Mitwirkungsbericht

Revision Bau- und Strassenlinien

Auftrag
51.5.1030

Auftraggeber Gemeinde Füllinsdorf
Mitteldorfstrasse 4
4414 Füllinsdorf

Mittlerer Wintertag (08.02.2021)

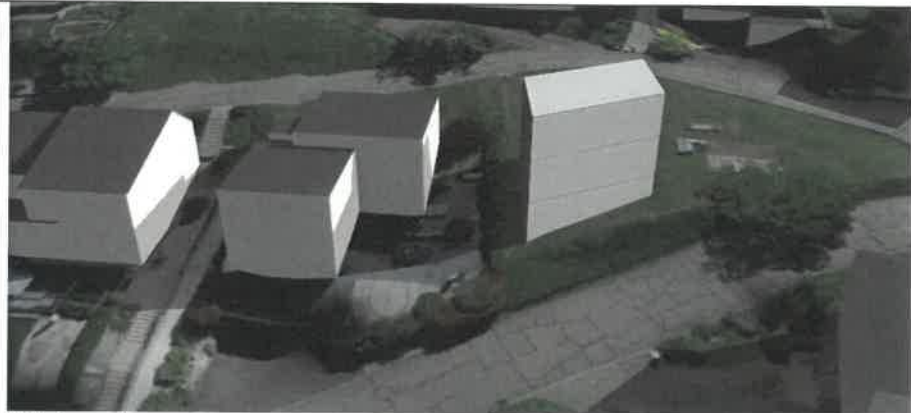
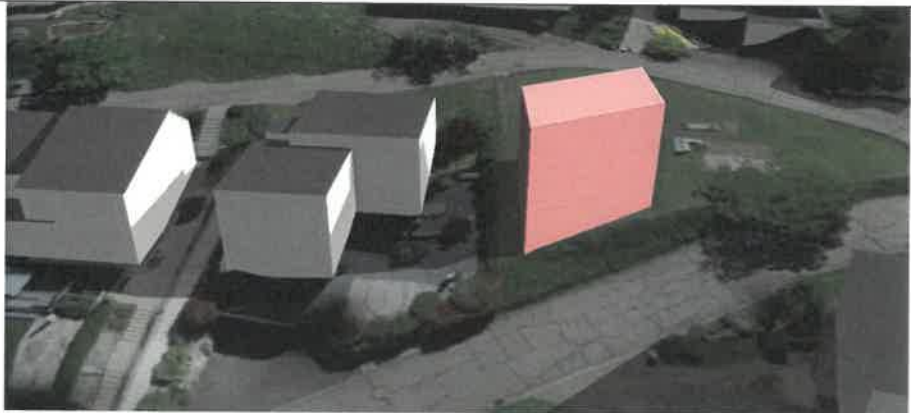
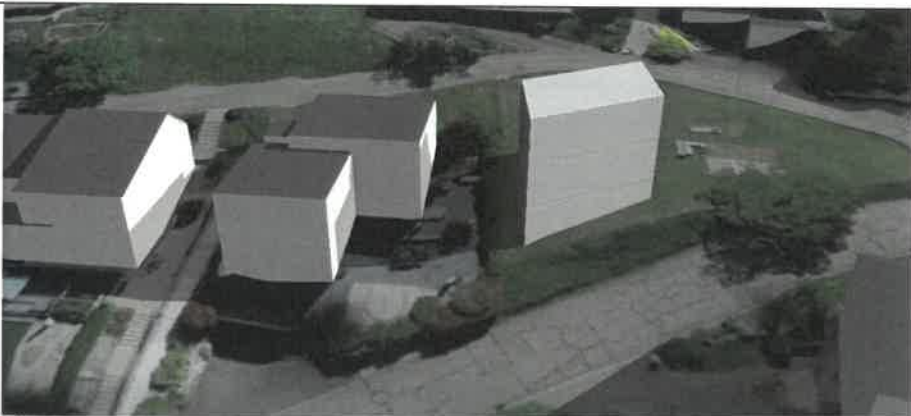
Anliegen → Der Abstand zur Elbisstrasse von 5 m soll erhalten bleiben.
→ Der Abstand von 2.50 m zum Im Ischlag wird begrüsst.

Der Haupteinwand betreffend des verringerten Baulinienabstandes ist die verschlechterte Situation des Schattenwurfs. Dabei sei darauf hingewiesen, dass der von den Mitwirkenden erwähnte §49 des Zonenreglements für Quartierplanungen bestimmt ist und im vorliegenden Fall nicht zur Anwendung kommen kann. Dennoch wurden mit einem Extrembau eine Schattensimulationen gemacht, um die maximalen Auswirkungen der Baulinienverschiebung abschätzen zu können. Extrembau heisst, maximale Sockelgeschosshöhe, maximale Gebäudehöhe und das Gebäude soweit als möglich in die nordwestlichen Ecke der Parzelle gestellt.

Wie die Simulation zeigt, würde sich der Schattenverlauf leicht zum Nachteil verschieben. Dennoch ist der Einfluss zu gering, um eine Ausnahme vom Konzept aufgrund eines Einzelinteressens zu begründen.

An einem mittleren Wintertag zwischen 12.00 Uhr und 13.00 Uhr ist der Schattenverlauf ca. 17 min zeitversetzt durch die Verschiebung des Gebäudes um 1.00 m.

Der Baulinienabstand entlang der Elbisstrasse wird auf 4.00 m belassen.
Der untenliegende Baulinienabstand Im Ischlag wird auf 2.50 m belassen.
